## ANTRAG

### Nur eine Bedarfsampel an der Kreuzung Pippingerstr./Dorfstr./Breiter Weg

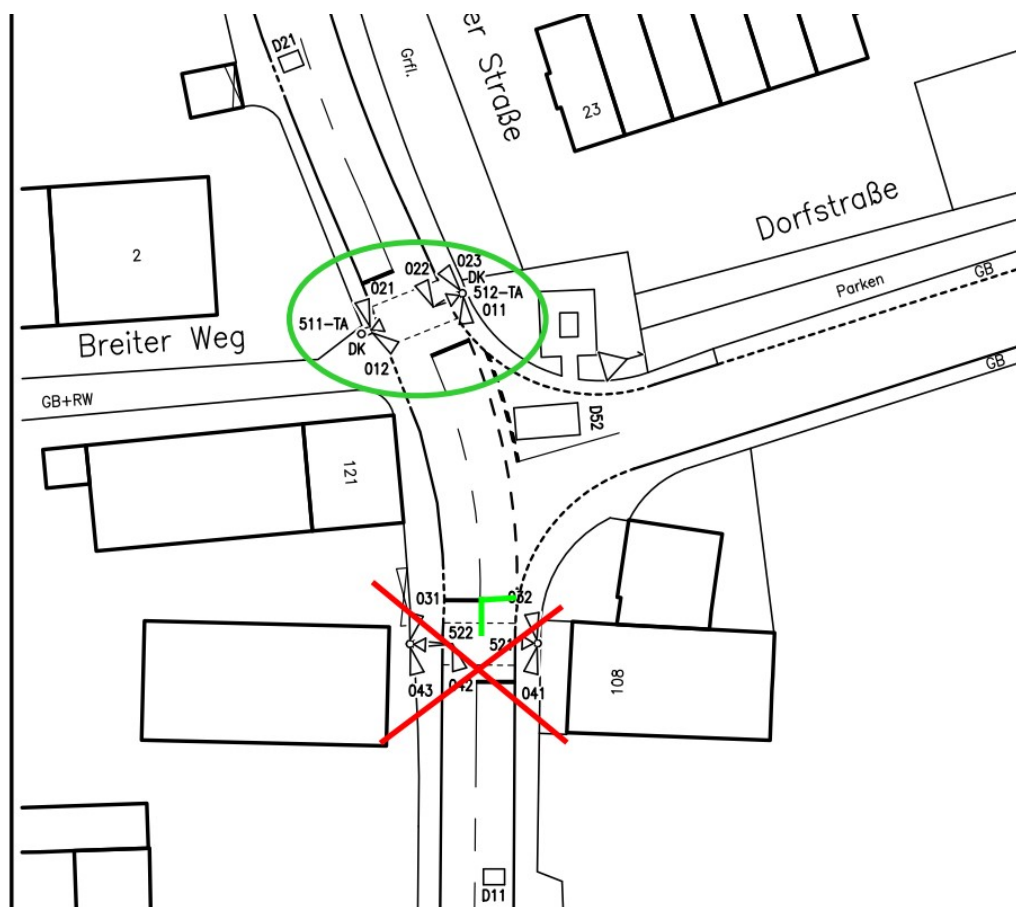
Der BA 21 fordert die LH München auf, an der Kreuzung Pippingerstr./Dorfstr./Breiter Weg nur eine Bedarfsampel nördlich der Dorfstr./Breiter Weg zu errichten. Zudem soll eine zusätzliche Haltelinie südlich der Dorfstr. in Fahrtrichtung Norden eingerichtet werden, damit Autos auch bei Rot direkt aus der Dorfstr. in die Pippingerstr. Richtung Süden abbiegen können.

Die Planungen der LH München sehen vor, dass an der Kreuzung Pippingerstr./Dorfstr./Breiter Weg zwei Bedarfsampeln, eine südlich und eine nördlich der Dorfstr./Breiter Weg angebracht werden.

Der BA hält zwei Bedarfsampeln an dieser Stelle für überdimensioniert und fordert daher, dass lediglich die Bedarfsampel nördlich der Dorfstr./Breiter Weg realisiert wird.
